改善箇所説明図

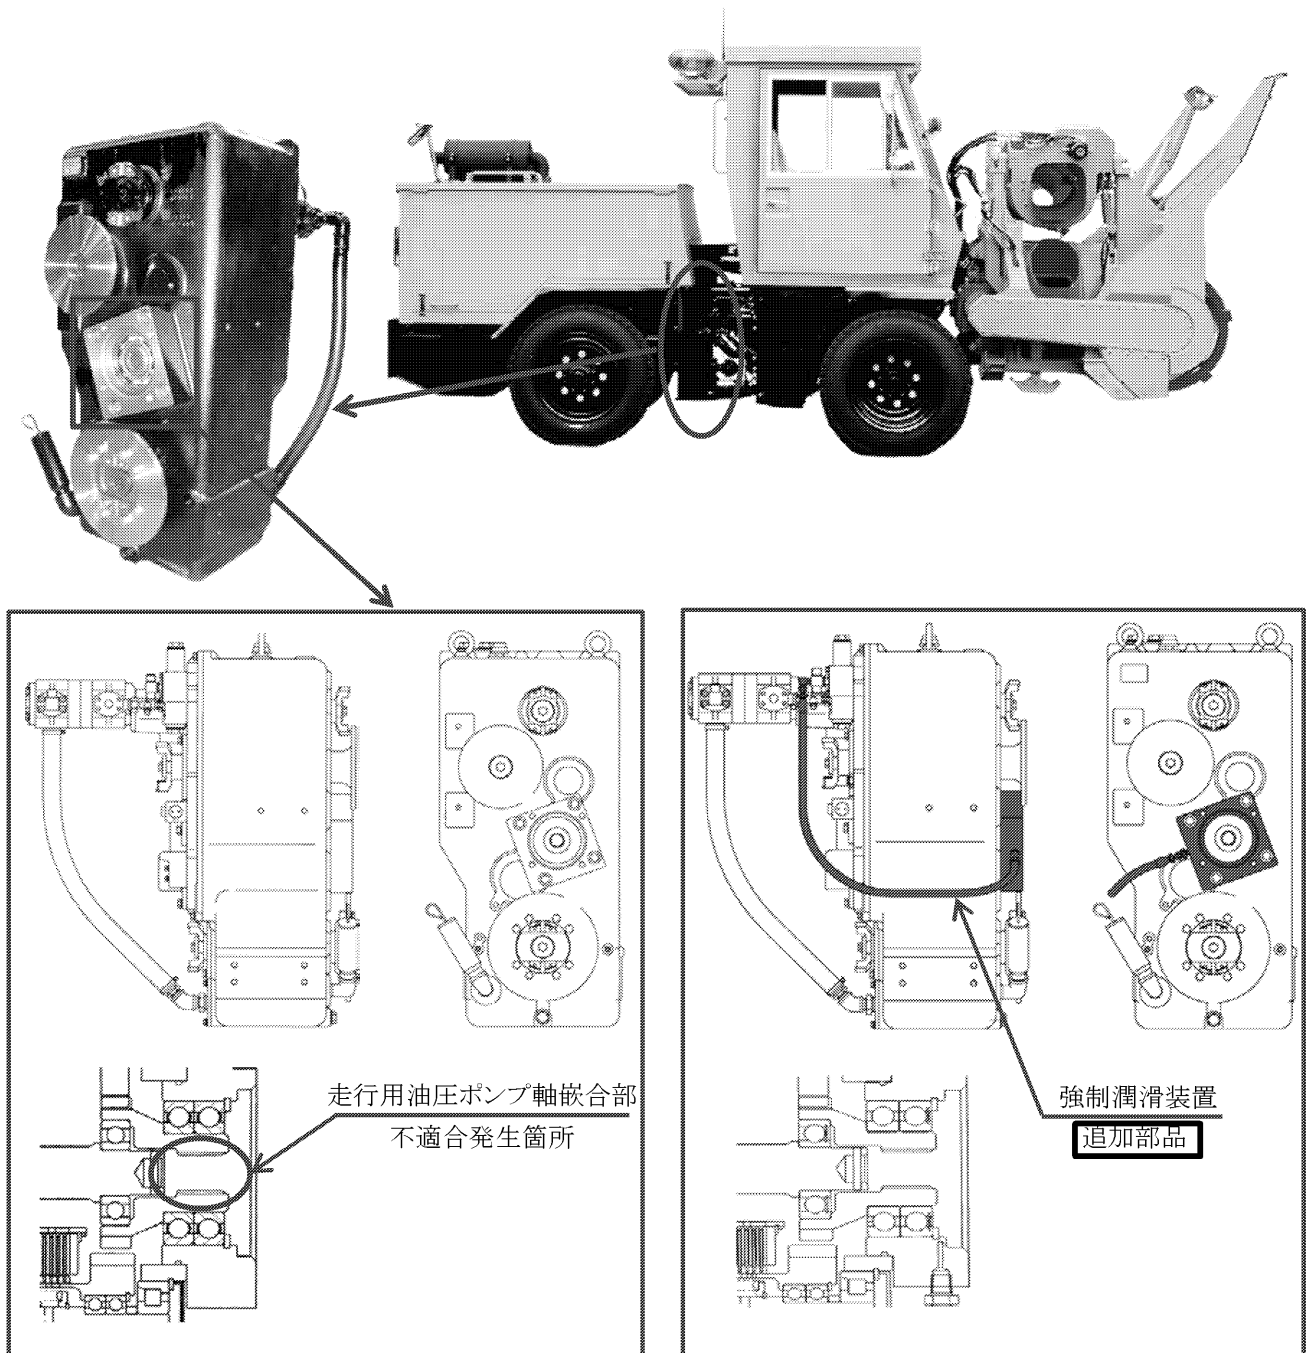
基準不適合箇所

ロータリ除雪車の動力伝達装置(変速機)において、走行用油圧ポンプ軸の嵌合部の潤滑が不足しているため、使用過程において、当該嵌合部が摩耗する場合がある。そのため、そのままの状態で使用を続けると、走行用油圧ポンプ軸の嵌合部が摩滅し、走行できなくなるおそれがある。

改善措置の内容

全車両、動力伝達装置(変速機)に強制潤滑装置を取付ける。

注： は、追加部品を示す。
